中央新幹線南アルプストンネル山梨工区
山梨・静岡県境付近の調査及び工事の計画について

別冊

令和 5 年 4 月

東海旅客鉄道株式会社

図 3 4 掘削エネルギー

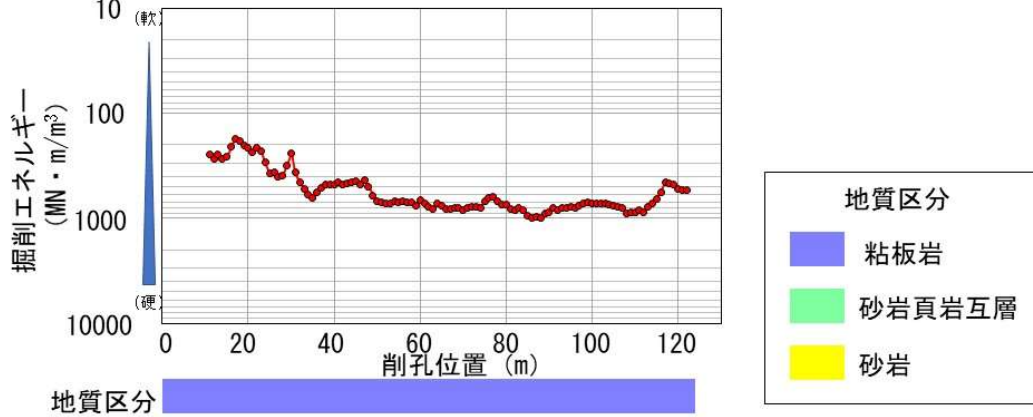
<ul style="list-style-type: none"> 掘削エネルギーの資料など、一般の方でも分かるよう説明をつけて欲しい。 	<p>一般の方にも分かるように記載すると以下ようになります。</p> <ul style="list-style-type: none"> 一定の力でビット（ボーリングマシン先端の岩盤を削る器具）を岩盤に押し付けて削孔すれば、破碎質な（割れやすく崩れやすい）岩盤ほど削孔速度が速くなり、ボーリング延長1m当りを削孔するのに要する時間が短くなるため、掘削エネルギーは小さくなります。逆に硬質な岩盤は削孔速度が遅くなり、ボーリング延長1m当りを削孔するのに要する時間が長くなり、掘削エネルギーは大きくなります。 資料への記載方については、今後検討してまいります。
<ul style="list-style-type: none"> トンネル湧水は環境基準に適合するように処理して排水したとありますが、委員会では、環境基準よりも厳しく大井川の実情に合わせ、大井川を汚さないよう排水されないのでしょうか。 	<ul style="list-style-type: none"> 環境基準に適合するように処理して排水、という記載は山梨県内の湧水を適切に処理をして山梨県の河川に放流しているものを指しています。大井川には放流していません。 なお、静岡県内におけるトンネル湧水の水質の管理値の検討については、国の有識者会議（環境保全）でも論点となっておりますので、まずはその議論を注視していただければと思います。

- ・掘削エネルギーとは取得した掘削機械データを用いて削孔岩盤の単位体積あたりに消費するエネルギーを算出したものです。
- ・一定の力でビットを岩盤に押し付けて削孔すれば、破碎質な岩盤ほど削孔速度が速くなり、消費エネルギーは少なくなります。

図 3 5 湧水圧測定

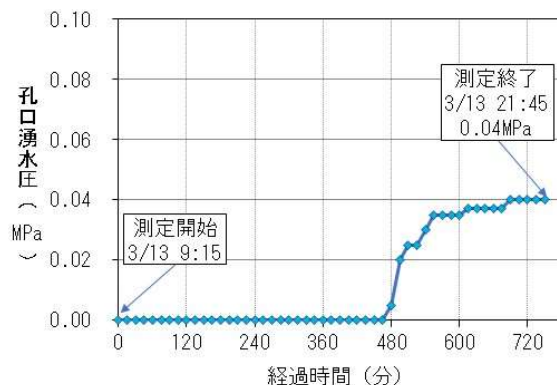
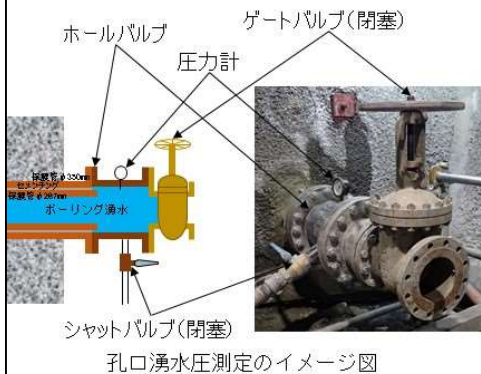
<ul style="list-style-type: none"> ・深度100mで行われる孔内湧水圧測定の報告がない。 	<ul style="list-style-type: none"> ・3/13に、山梨県内の断層①を含む孔口50mから122mまでの区間における湧水圧測定を実施しました。 ・測定結果をとりまとめ、4月18日に報告いたしました。 ・文献※によれば、破碎帯中の透水係数は、ばらつきがあるものの、$1 \times 10^{-7} \sim 1 \times 10^{-5} \text{m/sec}$ に分布しているとされています。 ・今回、湧水圧測定結果から求めた透水係数 $2.39 \times 10^{-7} \text{m/sec}$ は、文献※によれば破碎帯中の一般的な透水係数と比べても小さな数値で水を通しにくい地質であると言えます。（※地下水ハンドブック P76、改定地下水ハンドブック編集委員会、建設産業調査会、1998.8）
<ul style="list-style-type: none"> ・口元バルブの耐水圧は何MPaか教えてください。 	<ul style="list-style-type: none"> ・口元バルブのカタログを送付いたします。（製品略号：S30KFS0） ・カタログ値として耐水圧約5.1MPaの耐水性能が記されております。
<ul style="list-style-type: none"> ・有識者会議資料（4-90）で静岡県内からボーリング揚水で戻せる理論上の水量（0.84m³/分）の考え方を教えてください。 	<ul style="list-style-type: none"> ・有識者会議資料におけるボーリング孔の湧水量は、静岡県から掘削する先進坑から山梨県側の先進坑へ貫通させるボーリングによる揚水を考えているので、孔の大きさや揚程、ポンプ能力等から決まるボーリング孔1本あたりの可能な湧水揚水量を算出し、理論湧水量に対してその必要本数を計算しているものです。

5. 湧水圧測定（実施時期：令和5年3月13日、削孔位置122m）

- ・孔口をバルブで止水し、区間平均湧水圧を測定しました。
- ・測定結果は0.04MPaとなります。（0～50m付近の区間はφ267mmの保護管を挿入しているため、50～122mの区間の平均湧水圧となります。）
